COMUNE DI
Cavallino - Treporti
(Provincia di Venezia)

OGGETTO: Variante non sostanziale al Piano degli Interventi ai sensi dell'art. 107 delle NTO. Modifica alla Scheda per attività produttive in zona impropria n. 17. Marmi e Graniti Matteo Colli

RELAZIONE

Rif. Scheda n°	17
Denominazione	MARMI E GRANITI MATTEO COLLI
Attività	<i>lavorazione marmo ed affini</i>
ZTO	ATO R5 - zto C1/5 - via della Fonte

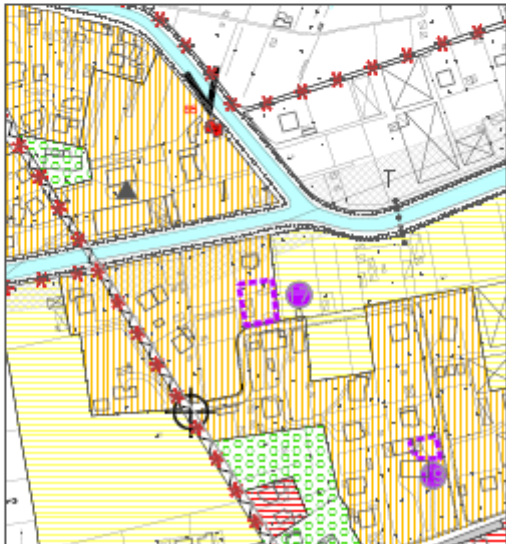
La richiesta si riferisce ad una modifica del perimetro della Scheda, escludendo l'ambito residenziale e mantenendo solo l'ambito produttivo, al fine di poter eseguire dei lavori di manutenzione straordinaria;

Poichè la proposta di riduzione del perimetro non modifica la capacità edificatoria e gli standard minimi, ma identifica in maniera più precisa l'attività produttiva, escludendo la porzione del lotto destinata esclusivamente alla residenza, di fatto già fisicamente separata dalla porzione produttiva, si considera la variante accoglibile.

sdf	progetto
superficie fondiaria		mq	1.150
superficie coperta		mq	193,42
superficie scoperta	utilizzata per l'attività	mq	956,58
superficie scoperta	di cui a verde	mq	10%
	di cui a parcheggio	mq	10%
struttura commerciale annessa	no	addetti	n. 2
proprietà	si	addetti stagionali	n.
affitto	no	anno inizio attività	1998
abitazione annessa	no
